改善箇所説明図

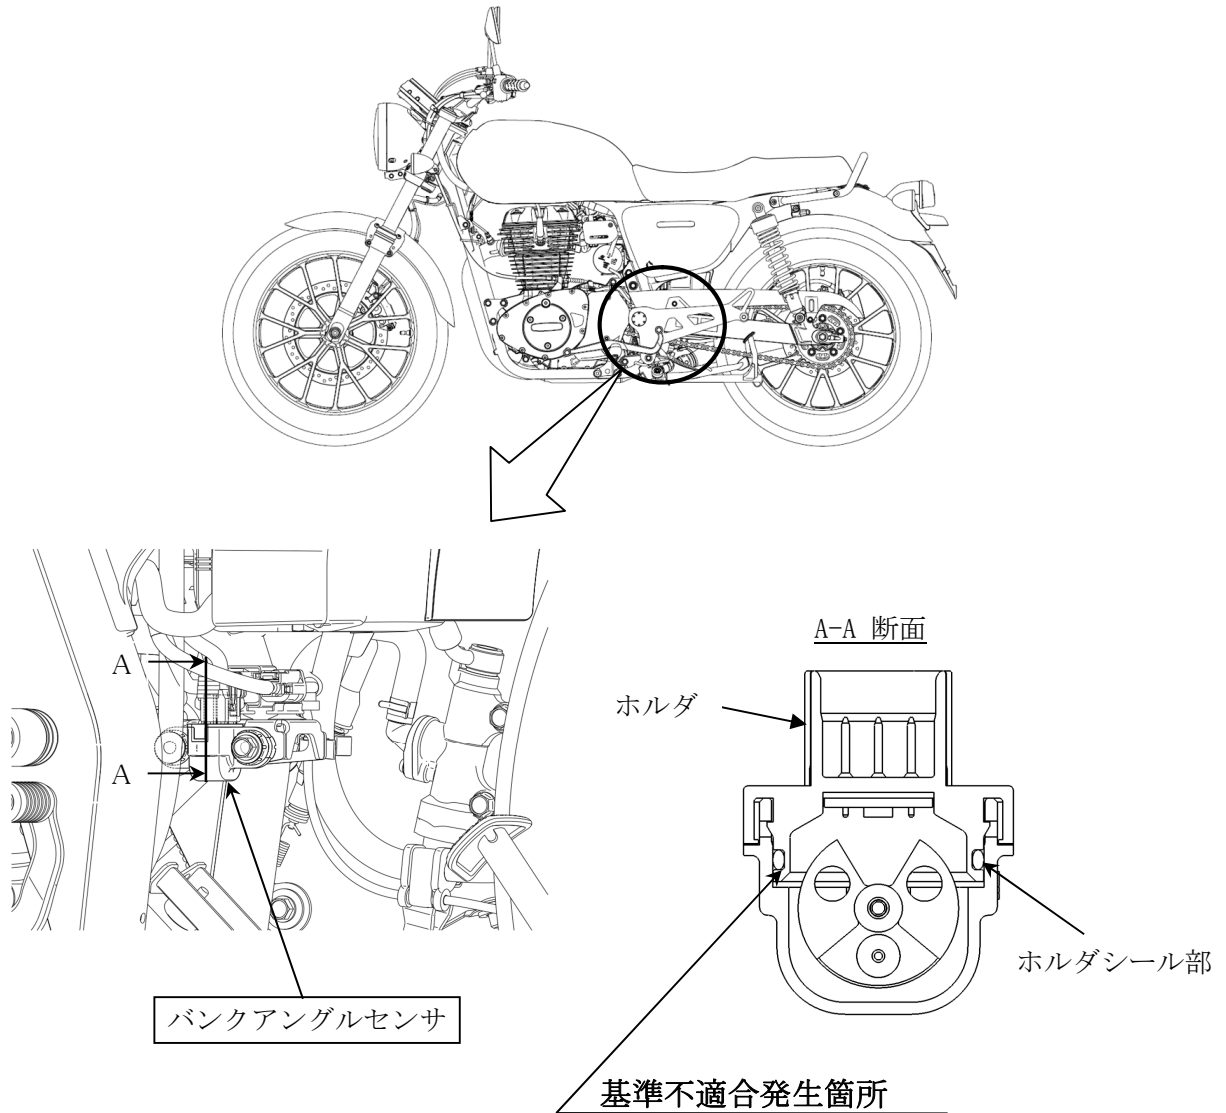
転倒時にエンジンを停止させる装置 (バンクアングルセンサ) において、当該センサホルダ部の成形作業および金型管理が不適切なため、ホルダのシール性が不足しているものがある。そのため、雨中走行等によりセンサ内部に水が浸入すると、センサ内部の基板回路が短絡し、転倒状態と誤検知して、走行中にエンジンが停止するおそれがある。

全車両、バンクアングルセンサを良品と交換する。

注： は交換部品を示す。

識別：車台番号打刻部付近に白色の識別ラベルを貼付する。
